Objet : Sautage d'une durée exceptionnelle

Expertise pour travaux de forage et de sautage
Mine Malartic

OSISKO Canadian Malartic

Projet n° 610327

Figure 2

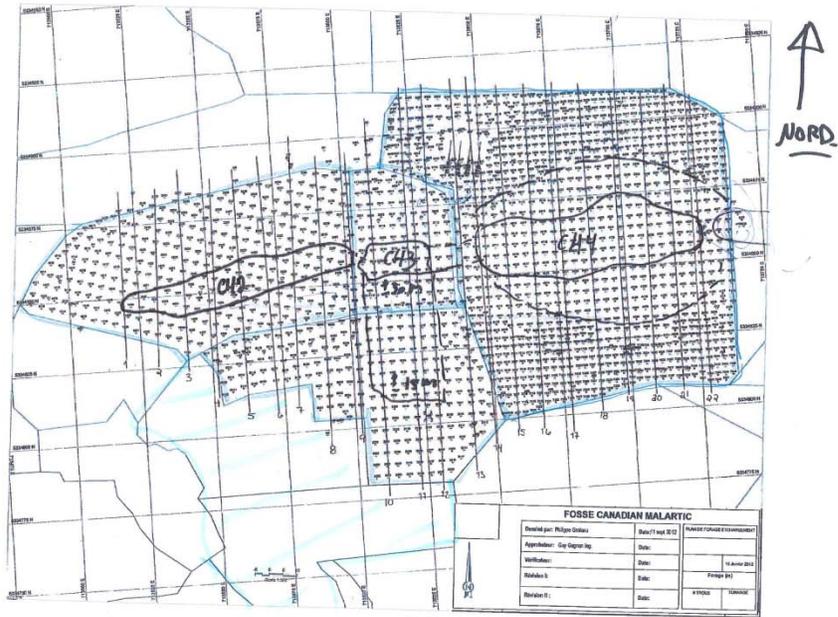
À l'origine et telle qu'illustrée à la figure 2 à l'Annexe A du présent rapport, le premier tir planifié consistait uniquement au sautage du chantier n^o 4 (sautage 310-237). Ce sautage sera réalisé directement au-dessus d'un ancien chantier souterrain ouvert et localisé à une profondeur d'environ 15 m. Le sautage du chantier n^o 4 comporte trois faces libres de dégagement, soit sur les flancs nord, est et sud (figure 2 de l'Annexe A).

Le chantier n° 4 défonce dans une ouverture souterraine sur toute sa longueur le long de l'axe est-ouest et possède une ouverture additionnelle soit une monterie localisée dans le secteur nord-ouest (figure 2 de l'Annexe A).

À notre avis, le principal problème du sautage du chantier n° 4 réside dans le fait que l'arrière de ce sautage, soit au niveau de la partie ouest, communique également avec une autre ouverture appartenant au chantier n° 3 (figure 2 de l'Annexe A). Le chantier n° 3 correspond à la combinaison des sautages 310-249 et 310-251.

Figure 3

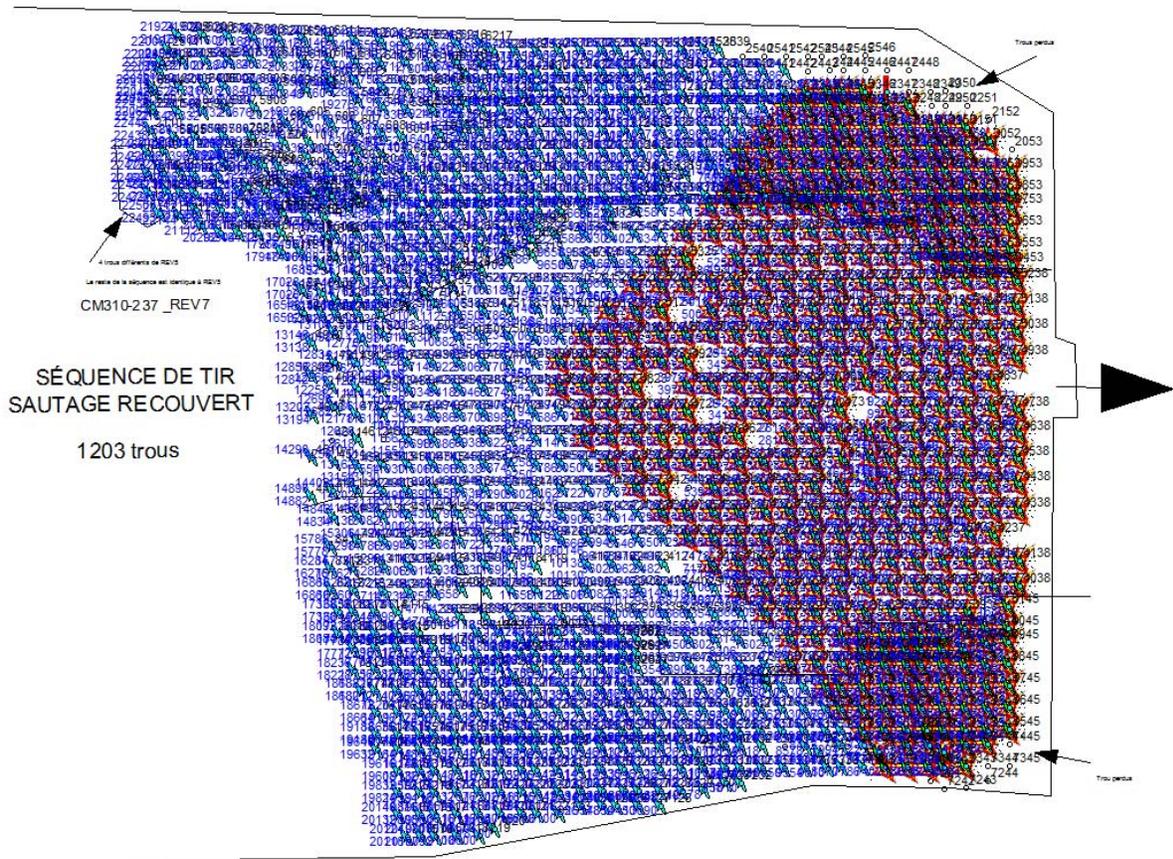
La séquence de mise à feu du chantier n^o 4 préconise un déplacement du roc dynamité en direction est et en V fermé, soit parallèle au secteur résidentiel avoisinant (figure 3 de l'Annexe A). Le contrôle des projections subhorizontales de pierres en provenance de la face libre lors du sautage est obtenu par la mise en place de roc dynamité directement appuyé sur la pleine hauteur de chacune des faces libres.

À notre avis, le principal problème de la séquence de mise à feu initiale du Client est que le système I-Kon ne permet pas de combiner et de séquencer en série ces deux portions de sautage sur une batterie de mise à feu unique.

Cette combinaison progressive de la séquence globale de mise à feu devra être effectuée de façon manuelle par chronométrage. Or, il est fort improbable de coordonner manuellement cette activité tout en respectant une précision en millième de seconde.

Figure 4

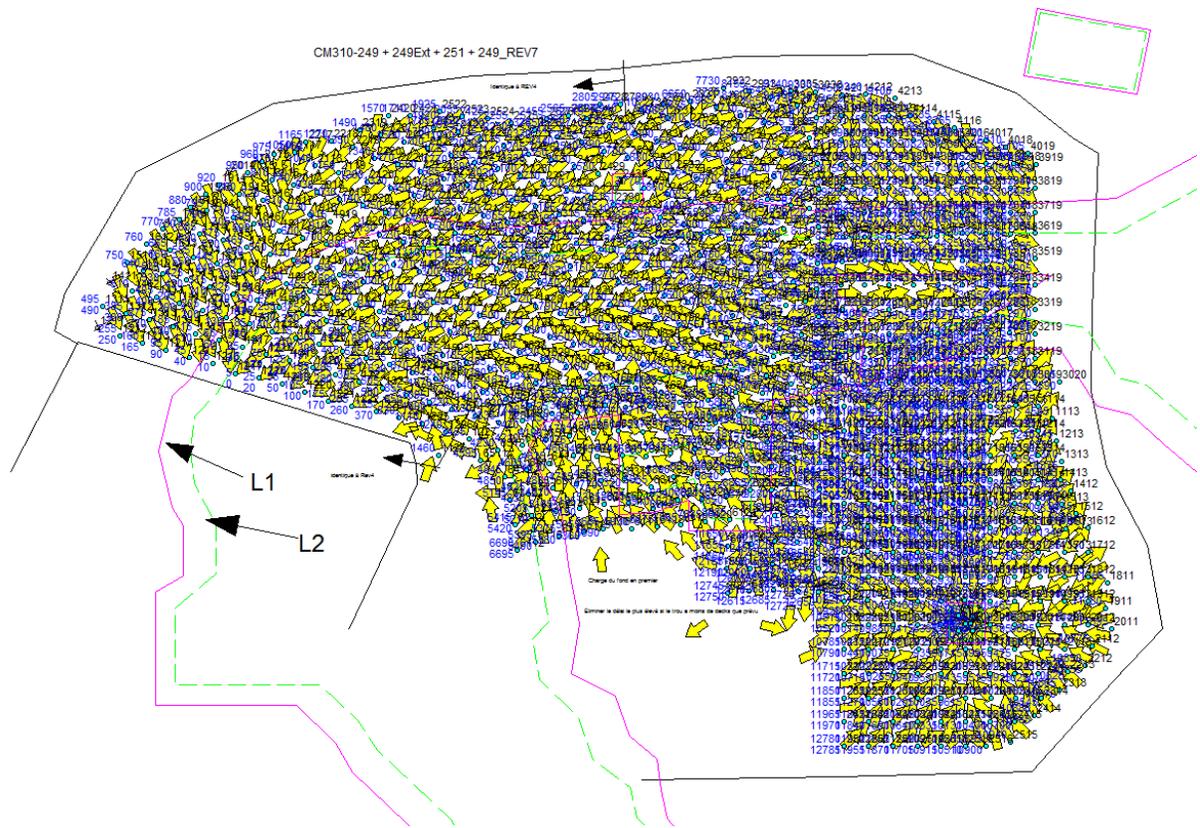
À l'issu de l'initiation de la portion du chantier n^o 4, il est prévu de débiter l'initiation progressive de la seconde portion du tir soit la portion des chantiers n^{os} 2 et 3 (figure 4 de l'Annexe A). La séquence de mise à feu initialement prévue du chantier n^o 2 prévoit un déplacement du roc dynamité en direction ouest et à nouveau parallèle à la municipalité de Malartic. À nouveau chacune des trois faces libres sera entièrement recouverte de roc dynamité sur leurs pleines hauteurs respectives.

La séquence de mise à feu de la zone du chantier n^o 3 prévoit pour la portion nord de ce bloc, un déplacement majoritaire en direction est soit en direction de l'ouverture créé par le sautage du segment du chantier n^o 4. La portion sud du chantier n^o 3 sera réalisée conjointement avec la portion nord, mais en préconisant une ouverture additionnelle qui défoncera dans une ouverture souterraine. Par la suite, le mouvement du roc dynamité de la portion sud du chantier n^o 3 se déplacera progressivement en direction nord.

Dans l'éventualité d'une mise à feu trop rapide, il en résulterait un chevauchement de l'initiation des charges explosives des deux secteurs dynamités. Ce chevauchement causerait la mise à feu simultanée de plusieurs charges explosives donc une hausse imprévisible de la charge explosive initiée par délai de mise à feu et par conséquent une hausse imprévisible des vibrations émises par le sautage.

Dans le second scénario, un délai de temps trop considérable entre la mise à feu des deux portions du sautage global génèrerait un déplacement du roc abattu du chantier n° 4 créant une nouvelle face libre problématique le long de la portion est du chantier n° 3. Cette éventualité présenterait des risques élevés de projections de pierres non contrôlées en direction nord, soit en direction de la municipalité de Malartic.
